製品アラート

タイトル: InnovOx エアフィルターオプションの更新

文献番号: UPW 18-12、Rev A **リリース日:** 28-Nov-18

InnovOx オンラインエアフィルターアップグレードキット

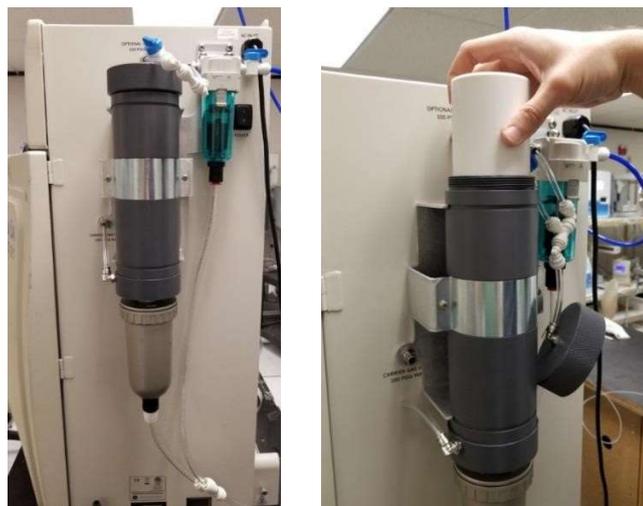
InnovOx オンライン型用の新しいエアフィルターアップグレードキットは、分析計に供給するキャリアーガスからCO₂を除去するための前処理装置です。従来は再生式空気供給オプションのみが仕様できました。新しいオンラインエアフィルターアップグレードキットは、ラボ型と同じ消耗品であるエアフィルターカートリッジを使用し、1年間程度稼働できます。計装エアはIP56 キャビネットパージおよびエアフィルターオプションの両方に必要です。新しいエアフィルターオプションを使用しても、計装エアの供給は必要になります。この新しいオプションは、従来の再生式空気供給オプションと同じように、計装エアからCO₂を除去することを目的としていますが、インシヤルコストは低く抑えられています。

InnovOx ラボ型 の製造番号 1810-0990 以降では、エアフィルターオプションに新しい、より大きなフィルタハウジングとカートリッジが設置されます。それ以前のラボ型は、新しいカートリッジを使用するために、より大きなフィルタハウジングにアップグレードする必要があります。新しいカートリッジは、消耗品の交換間隔を 3 ヶ月から 12 ヶ月に延長します。

APK 68656-01	InnovOx オンラインエアフィルターアップグレードキット - 大
APK 68555-01	InnovOx 交換用エアフィルターカートリッジ - 大
APK 68010-02	InnovOx Lab エアフィルターアップグレードキット - 大
